改善箇所説明図

パワートレーン
コントロールユニット

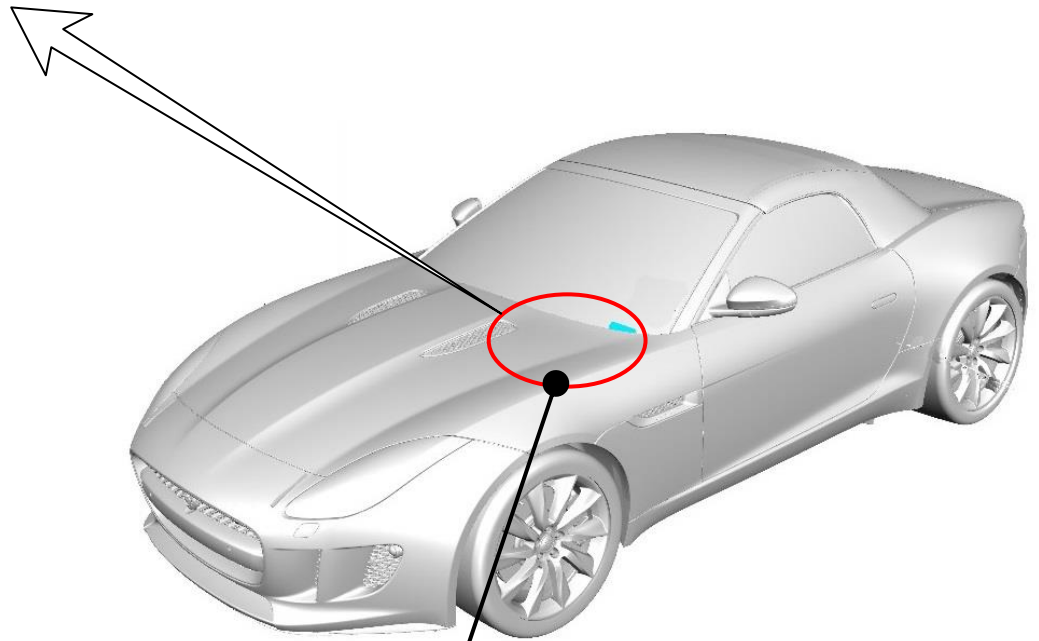
基準不適合発生箇所

パワートレーンコントロールユニットにおいて、プログラムが不適切なため、停車時のエンジン回転リミッターの仕様が高回転になっている。そのため、近接排気騒音が基準値を超えるおそれがある。

改善の内容

全車両、パワートレーンコントロールユニットのプログラムを対策プログラムに書き換える。

識別：助手席ドアヒンジボルトに白ペイントを塗布する。
